ESCLARECIMENTO DE DÚVIDAS Nº 002/LCIC/2014 – 26/09/2014
RDC ELETRÔNICO Nº 002/DFLC/SBMQ/2014

CONTRATAÇÃO DE EMPRESA PARA ELABORAÇÃO DO PROJETO EXECUTIVO E EXECUÇÃO DAS OBRAS E SERVIÇOS DE ENGENHARIA PARA A CONSTRUÇÃO DO NOVO TPS, ESTACIONAMENTO, ACESSO VIÁRIO, AMPLIAÇÃO DE PÁTIO DE AERONAVES E EDIFICAÇÕES DE APOIO DO AEROPORTO INTERNACIONAL ALBERTO ALCOLUMBRE, EM MACAPÁ/AP.

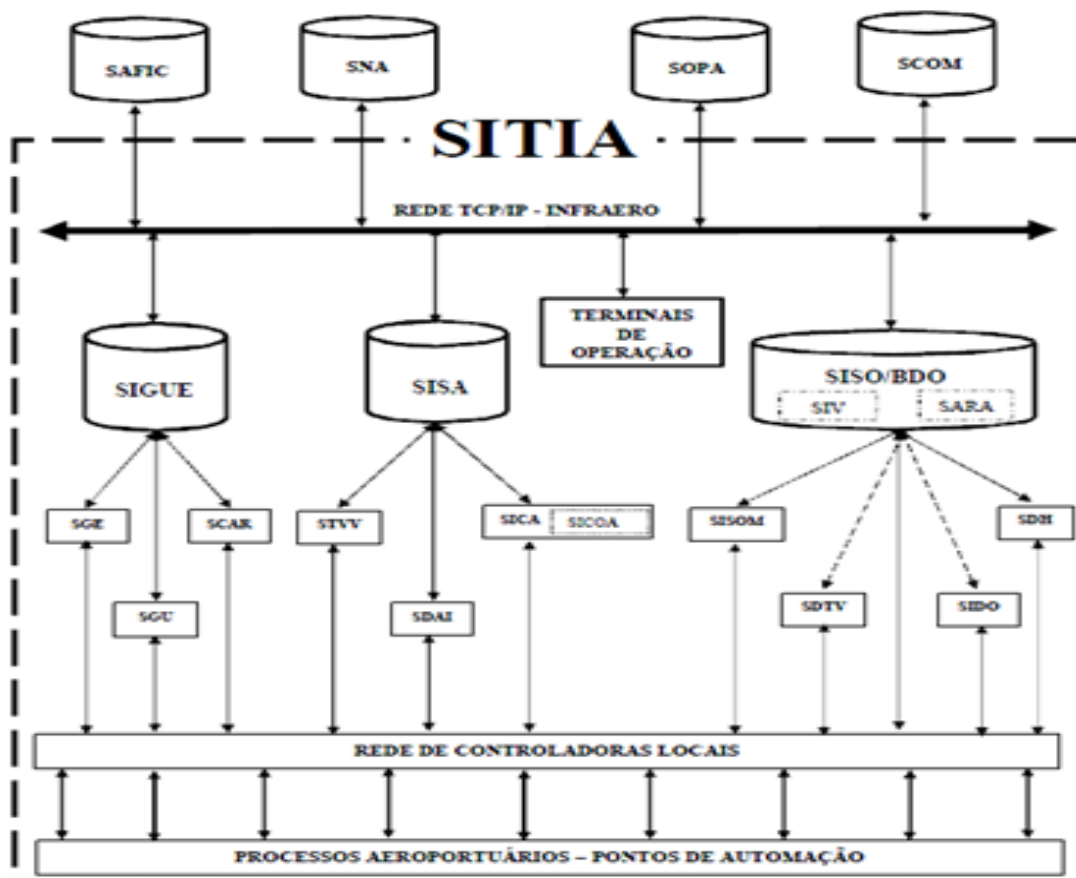
A especificação do SITIA é vaga e não explica o que a INFRAERO deseja receber do sistema. A tabela "MATRIZ DE EVENTOS" indicada no memorial descritivo não esclarece com clareza suficiente nem eventos nem ações. Exemplificamos com o item 2:

EVENTO: Alteração de HOTRAN (Sistema do DAC, Atualmente manual); AÇÃO: Atualização do SISO/BDO; • Comunicar aos demais sistemas (SIV, SGTV, SARA, ETC.); • Execução de ações em cada sistema.
INFORMAÇÕES: Companhia aérea, HOTRAN, voo, equipamento, confirmação do horário de chegada, confirmação do horário de partida, etc. e questionamos para o item 2 (pág. 20/29 do MD do SITIA):

- 20.1) O que significa HOTRAN?
- 20.2) O que significa DAC?
- 20.3) Quais informações devem ser atualizadas no SISO/BDO? em qual base de dados? em qual campo?
- 20.4) Comunicar o que aos demais sistemas?
- 20.5) O que significa SGTV? qual o objetivo da integração?
- 20.6) O que significa SARA? qual o objetivo da integração?
- 20.7) Ao se indicar ETC, quais são os sistemas adicionais que devem ser comunicados ? qual o objetivo da integração?
- 20.8) A quais ações se refere o texto "Execução de ações em cada sistema"? Em quais sistemas?

- 20.1) Horário de transporte (É o documento aprovado e emitido pela Agência Nacional de Aviação Civil (ANAC), que formaliza as outorgas para a exploração de linhas aéreas regulares internacionais e domésticas de passageiros e/ou carga e da Rede Postal pelas empresas de transporte aéreo, com os respectivos horários, números de voos, frequências, tipos de aeronaves e oferta de assentos.

- 20.2) Departamento de Aviação Civil.
- 20.3) Deverá ser seguido o que consta na Especificação Técnica, MQ. 06/400.92/005002/00, isto é, a Contratada deverá se reunir com a equipe da Infraero responsável pelo SISO/BDO para implementar a integração destes de acordo com as diretrizes de modelos definidos pela Infraero.

- 20.4) Conforme figura abaixo.
- 20.5) Na verdade é SGTC (Sistema de Gerenciamento da Torre de Controle), no memorial indica as informações e as ações que serão programadas.

- 20.6) Sistema de Alocação de Recursos Aeroportuários
- 20.7) Conforme figura abaixo.
- 20.8) Conforme figura abaixo.

A figura abaixo mostra exatamente o que engloba o sistema SITIA e suas integrações.
